改善箇所説明図

制動灯用スイッチ

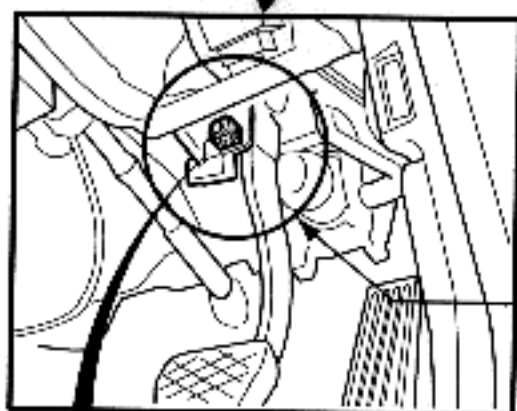
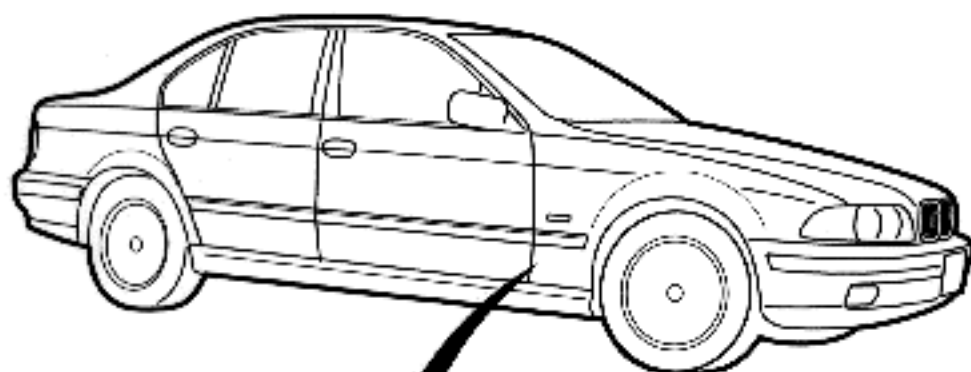
基準不適合箇所

制動灯の制御回路において、制動灯用スイッチに一部製造不良のものがあり、そのままの状態で使用を続けると電子回路が故障し、最悪の場合、ブレーキペダルの操作とは関係なく、制動灯が点滅もしくは点灯し続けてしまうおそれがある。

改善の内容

全車両点検し、制動灯スイッチが不良品に該当する場合には良品と交換する。
(良品には、白いマークが記されている)
